荆东安置房及周边附属配套工程（安置房）建筑方案设计 方案变更

建设单位：三明市三元区城市建设投资有限责任公司
设计单位：福建一建集团有限公司

9#楼二层平面图

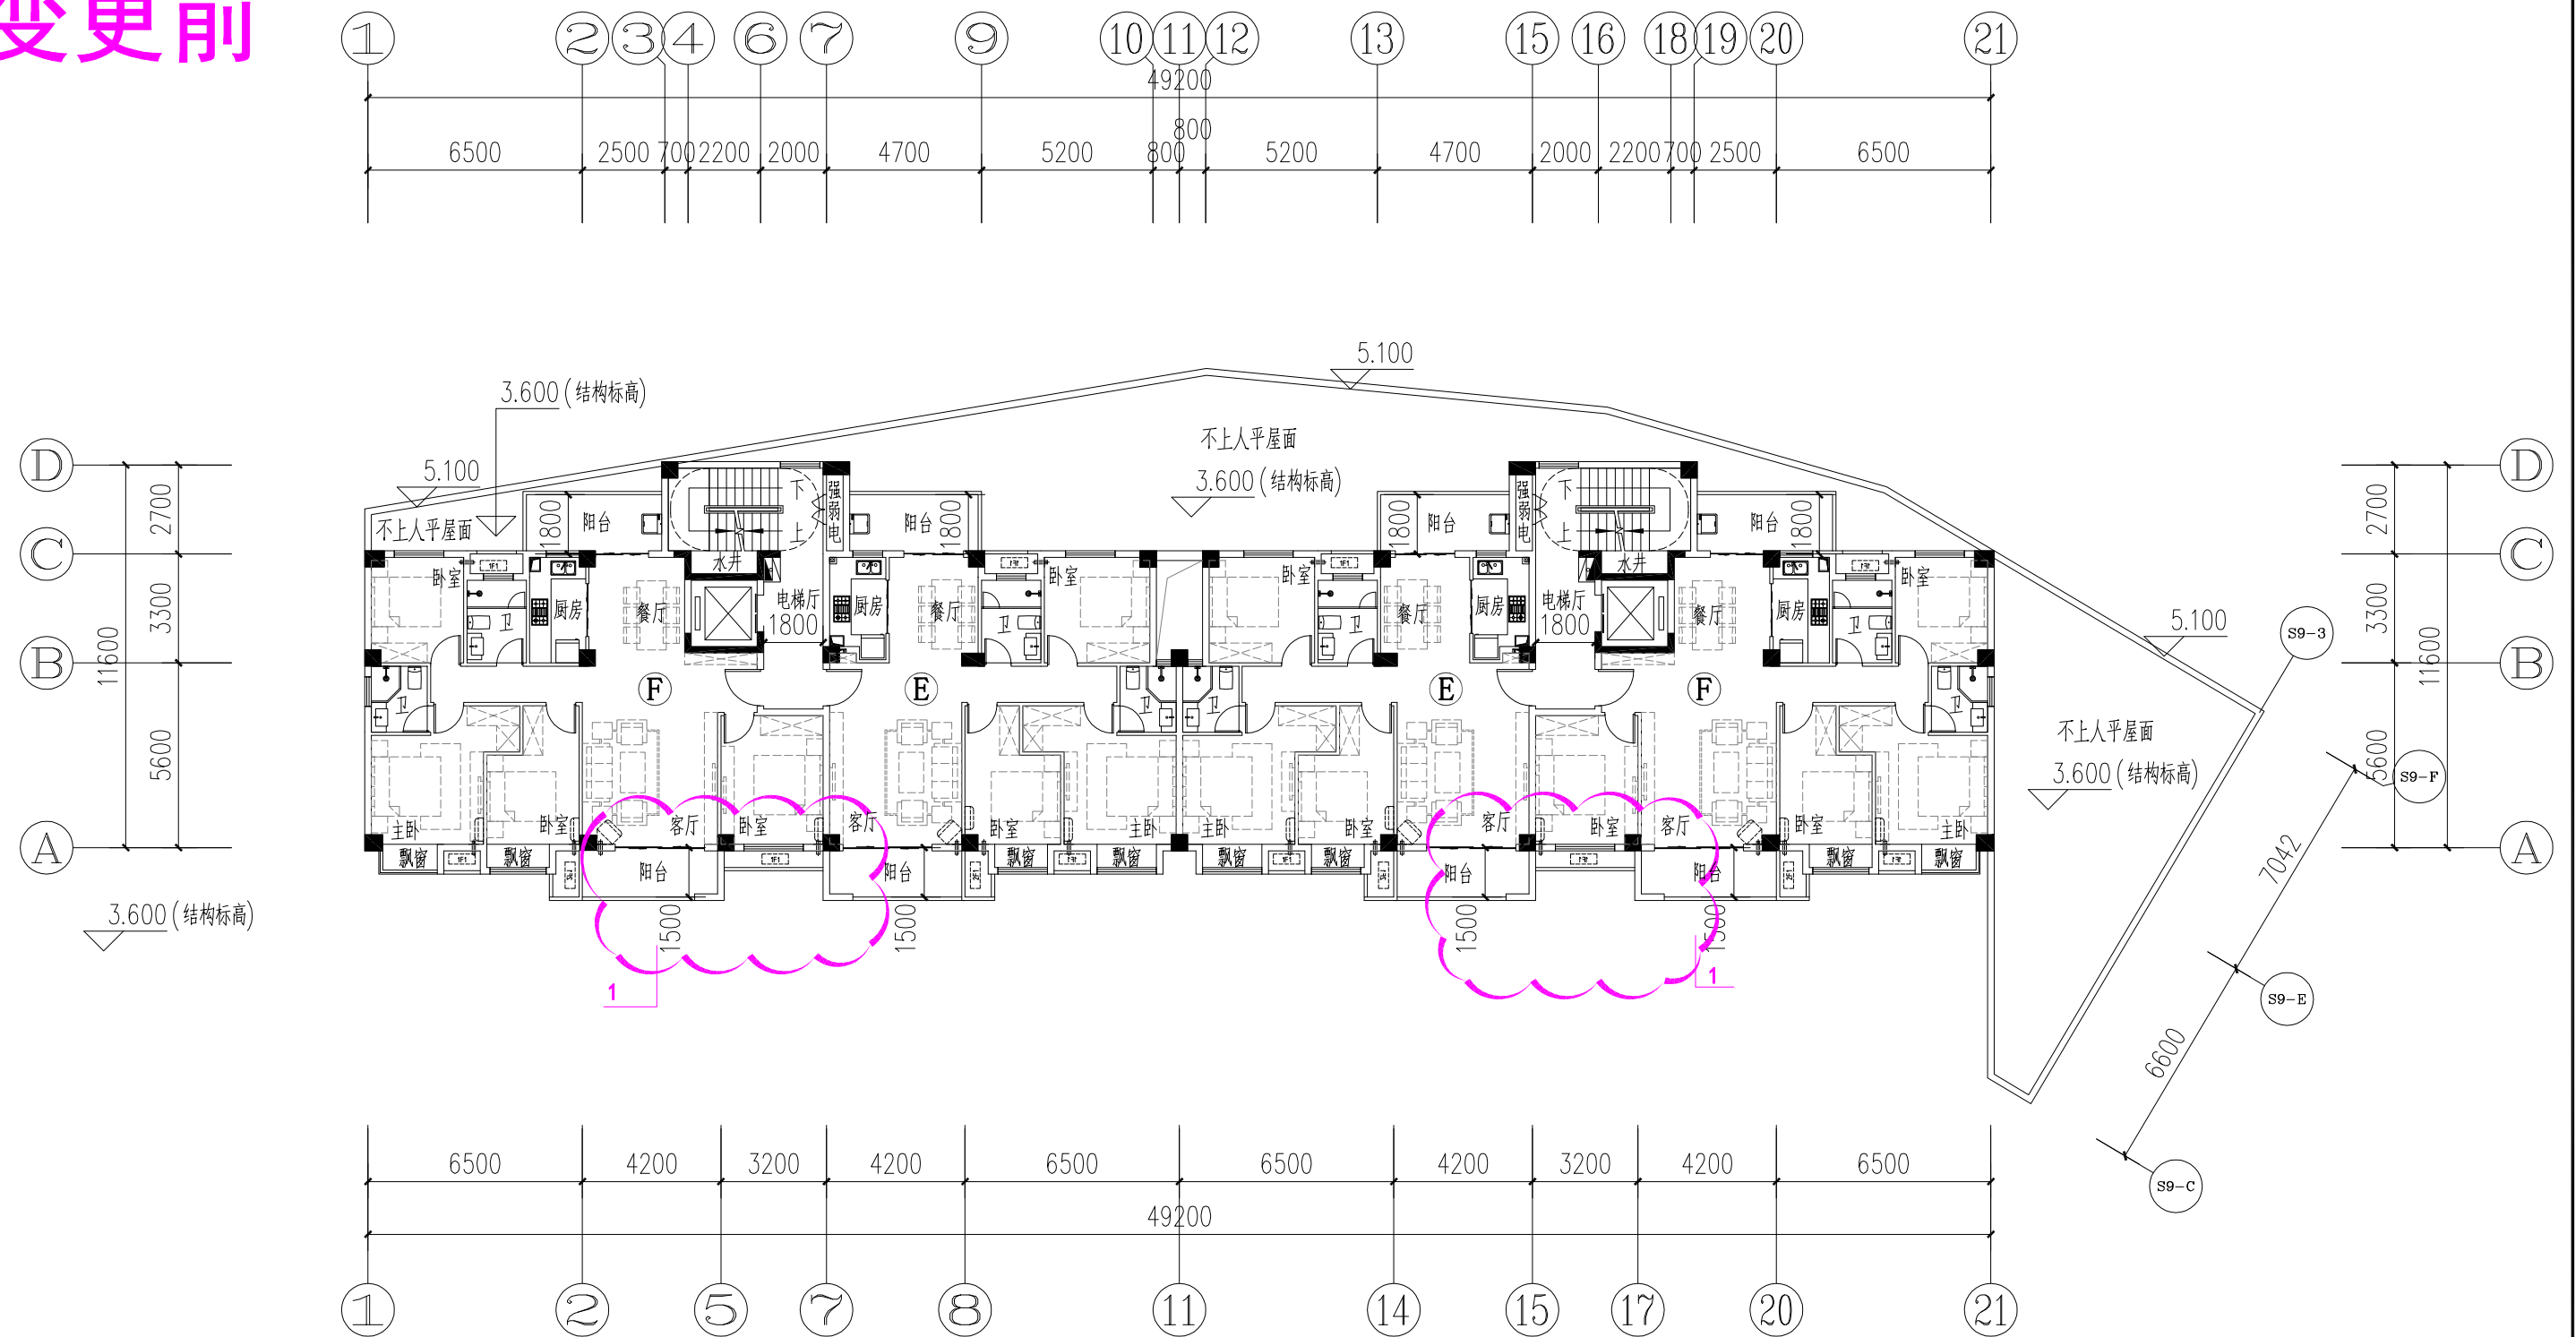
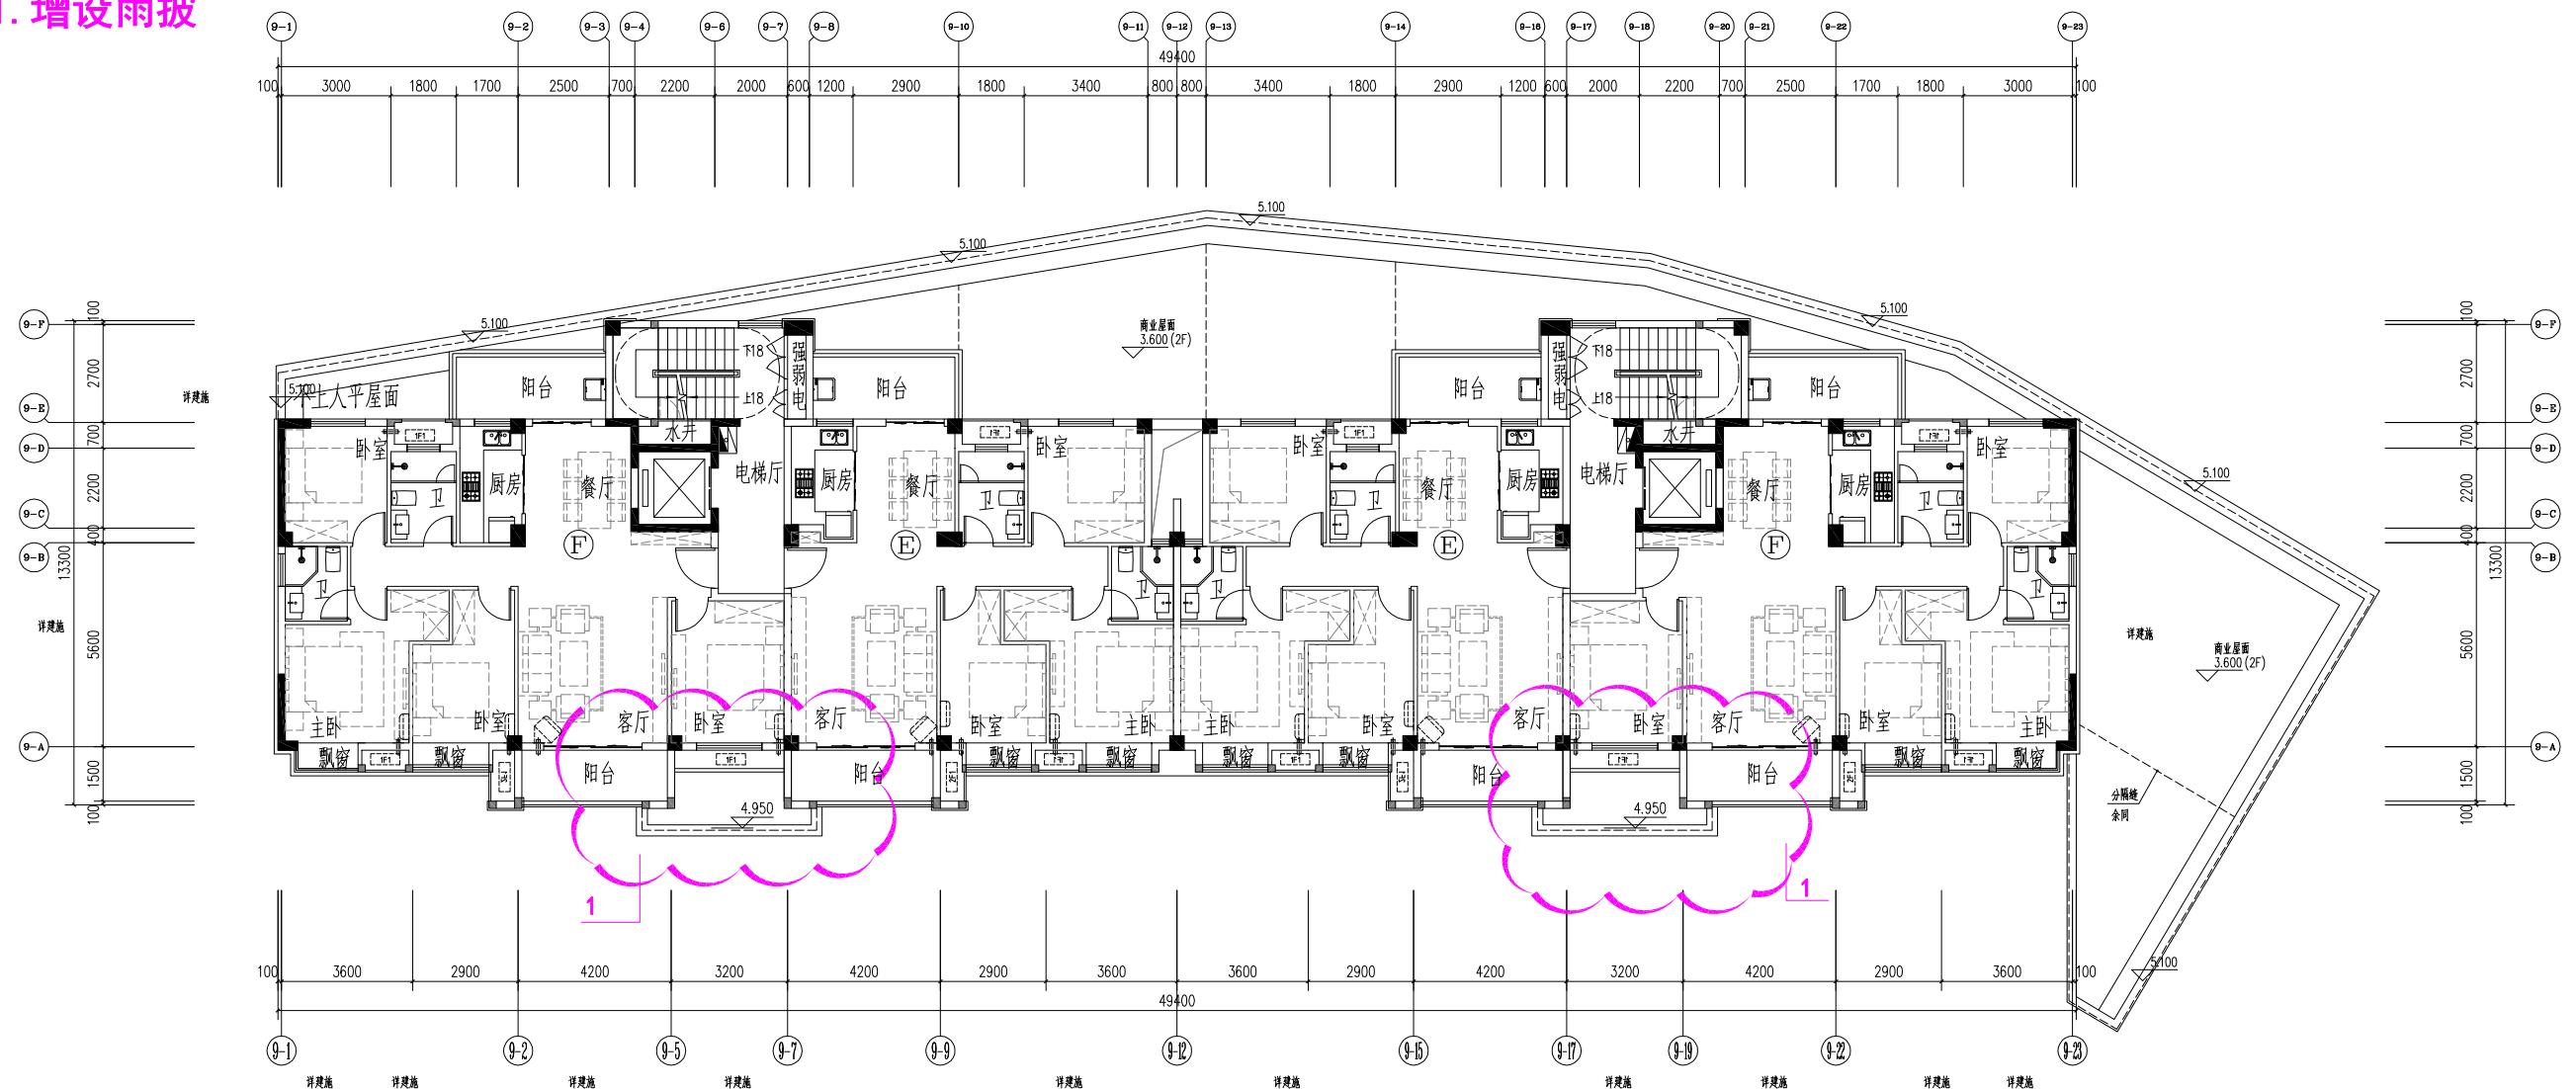
1. 增设雨披
